## POTENZIAMENTO PARCO EOLICO MINEO-MILITELLO-VIZZINI

PROGETTO DEFINITIVO

### RISPOSTE ALLE RICHIESTE DI INTEGRAZIONE DEL MATTM Nota DVA. Registro Ufficiale U.0028882.20-12-2018 RELAZIONE TECNICO DESCRITTIVA

**Esempio di opera in palificate in legname - Fonte HE**

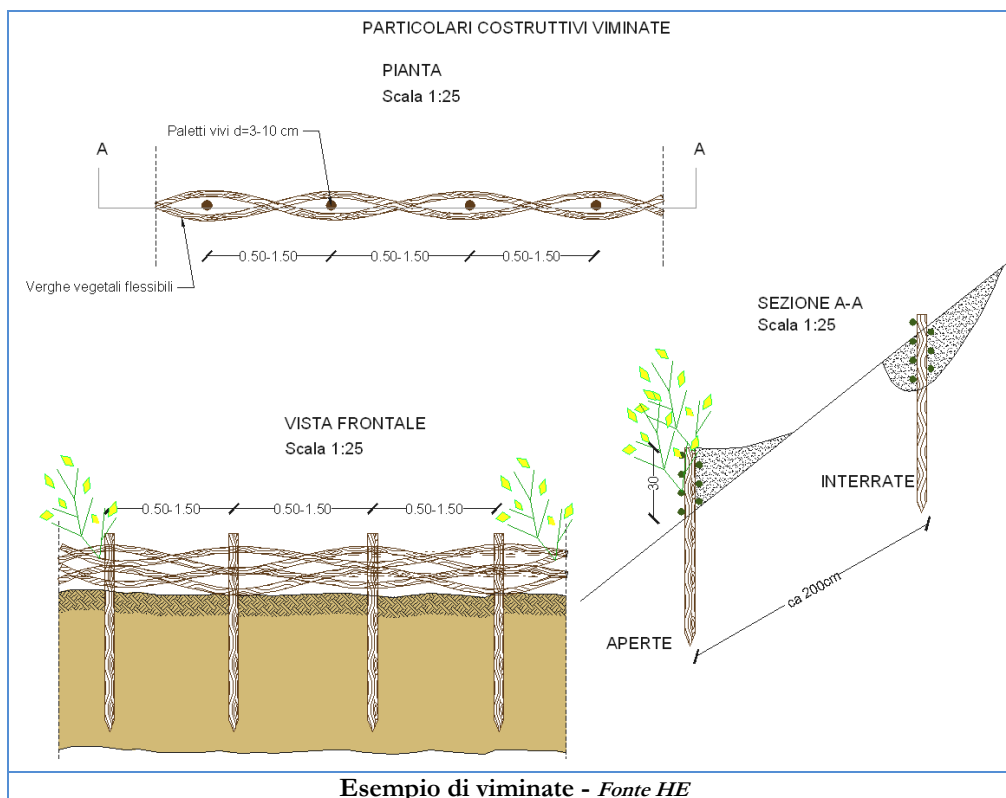
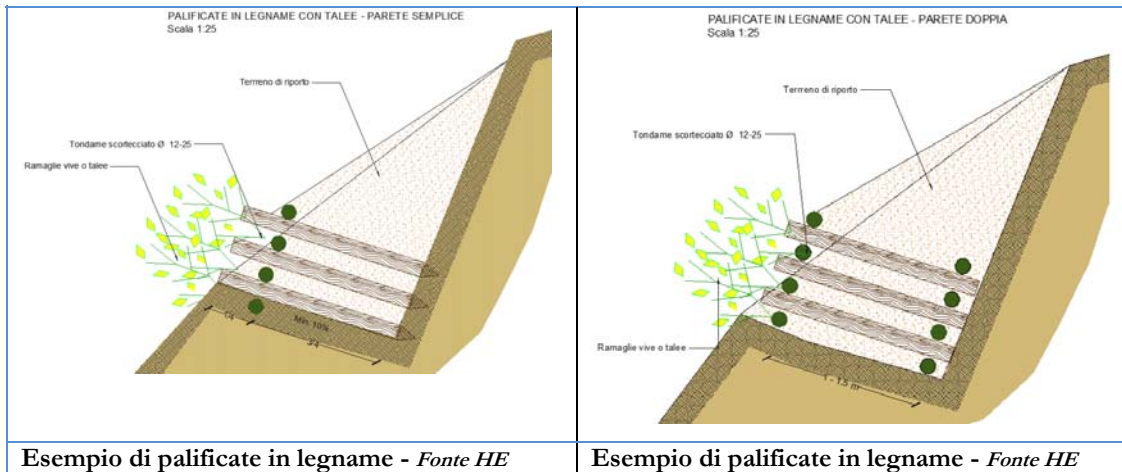
#### Punto 3

Approfondire la caratterizzazione dei fattori ambientali, le misure di mitigazione ed il progetto di monitoraggio ambientale. Tali argomenti sono infatti trattati in maniera discontinua e con varie ripetizioni nell'ambito del documento e non sufficientemente approfonditi.

Inoltre, nella fase di smantellamento dell'impianto esistente si avrà cura di ripristinare come ante operam le piazzole di servizio, non più necessarie in virtù dello smontaggio degli aerogeneratori. La "riconsegna" delle piazzole all'ambiente avverrà attraverso l'impiego di tecniche di ingegneria naturalistica che avranno l'obiettivo di

- intercettare i fenomeni di ruscellamento incontrollato che si verificano sui versanti per mancata regimazione delle acque;
- ridurre i fenomeni di erosione e di instabilità dei versanti;
- regimare in modo corretto le acque su strade, piste e sentieri;
- ridurre il più possibile l'impermeabilizzazione dei suoli creando e mantenendo spazi verdi e diffondendo l'impiego della vegetazione nella sistemazione del territorio.

Di seguito alcune immagini relative a tipiche opere di bioingegneria:

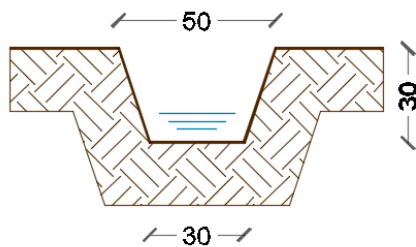
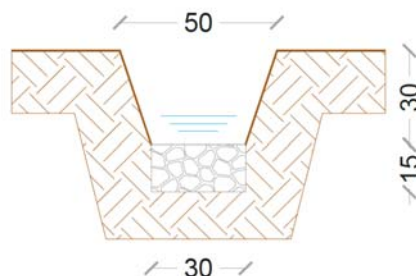
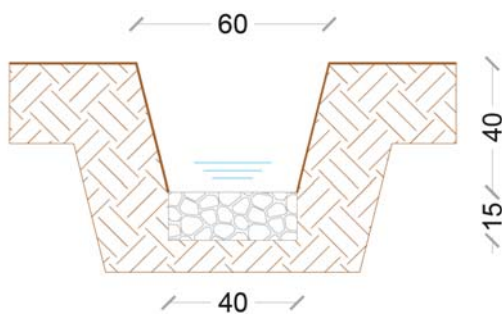
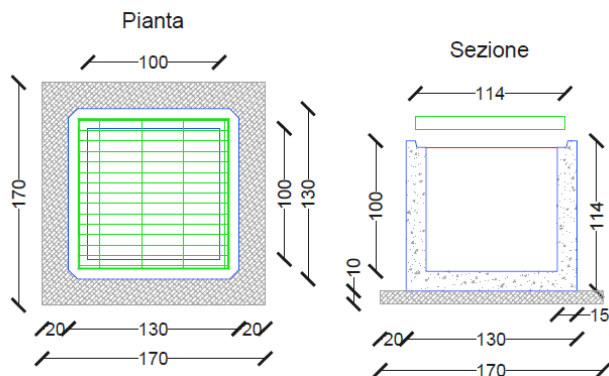
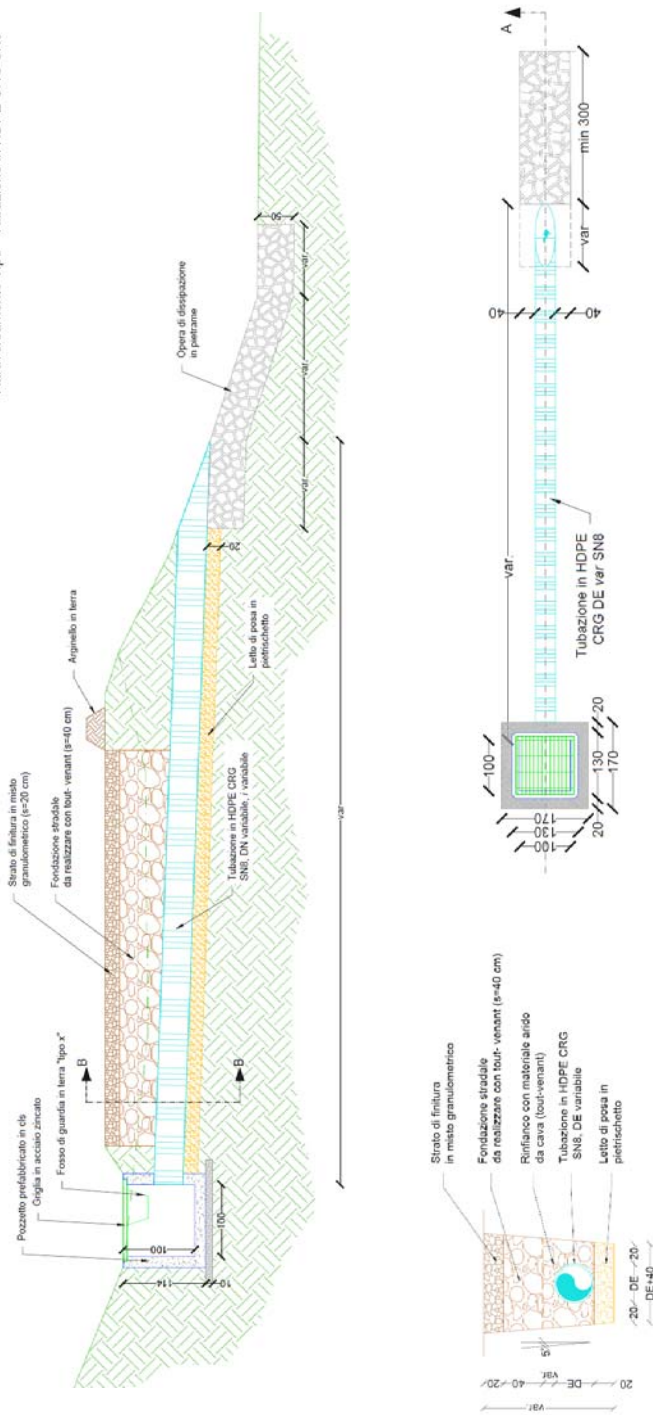
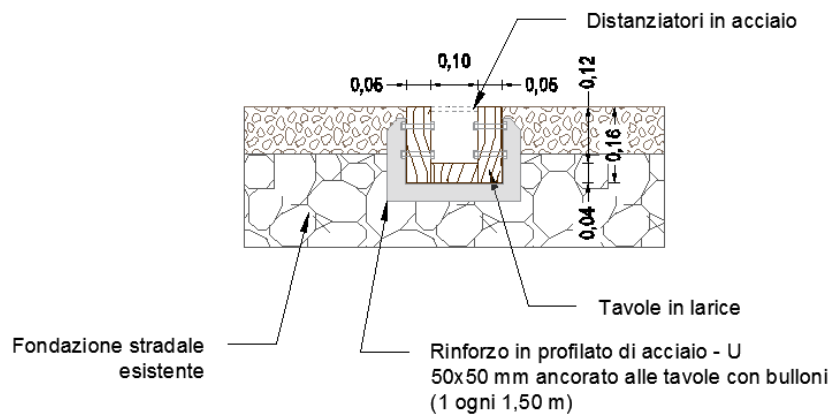
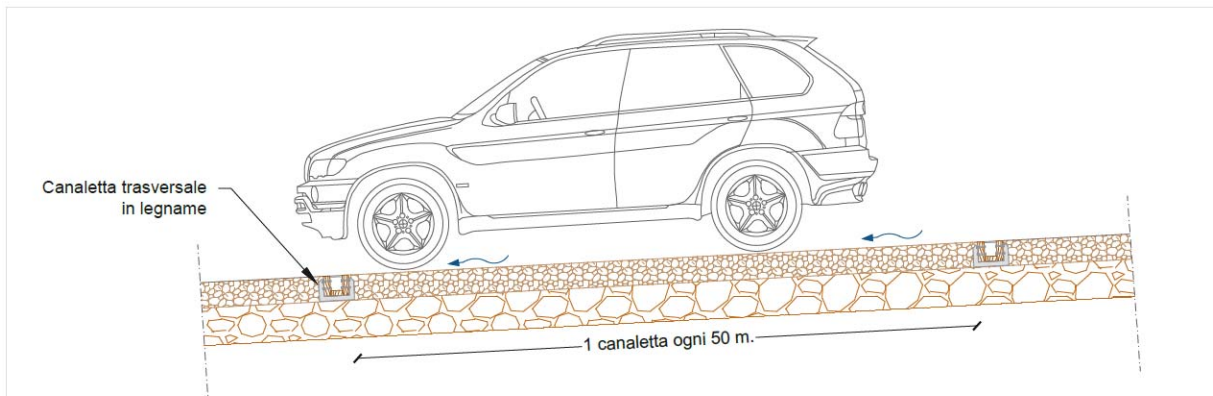
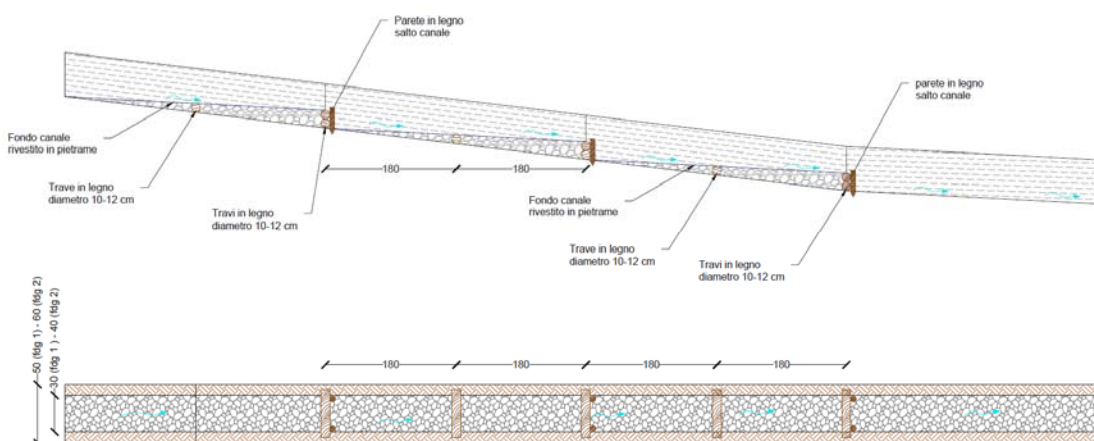
### **Punto 7**

### **Risposta al punto 7**

Nei tratti con pendenze comprese tra 7,00 e 12,00% tali fossi di guardia (**Tipo BP**) presentano il fondo rivestito con pietrame di media pezzatura ( $d=5-10 \text{ cm}$ ), per uno spessore di 15 cm, al fine di ridurre l'azione erosiva della corrente idrica.

Fossi di guardia in terra “Tipo B” per  $Q \geq 0,1 \text{ m}^3/\text{s}$  e pendenza  $i \leq 7,00\%$ , aventi le seguenti caratteristiche geometriche:

Anche il fosso di guardia “tipo B”, nei tratti con pendenze comprese tra 7,00 e 12,00%, presenta il **fondo rivestito con pietrame** di media pezzatura ( $d=5-10$  cm), per uno spessore complessivo di 15 cm, ed assume la denominazione “tipo BP”.

In alcuni tratti con pendenze superiori al 12% (e fino al 20%)- i fossi di guardia (tipo AB e tipo BP) saranno “integrati” con **briglie filtranti in legname (e denominati, rispettivamente, “APS” e “BPS”)**. Tali briglie (fig. 3.1) sono poste in opera con una interdistanza pari a 3,60 m; esse sono realizzate con paletti in castagno infissi nel terreno, aventi un diametro di 10-12 cm ed una lunghezza variabile tra 0,5 e 0,8 m.

**Pozzetti in cls prefabbricato**, aventi dimensioni interne 100x100 cm e spessore delle pareti pari a 0,15 m; l'altezza sarà variabile in funzione delle peculiarità delle quote dei fossi di guardia (o delle tubazioni in HDPE CRG) in ingresso e uscita.

Canalette in legname per tagli trasversali alla viabilità, per i tratti con pendenza superiore a 15%, aventi le seguenti caratteristiche geometriche:

Tali opere trasversali a cielo aperto assolvono essenzialmente la funzione di limitare la lunghezza del percorso dell'acqua sul piano stradale convogliandola presso i fossi di guardia in progetto.
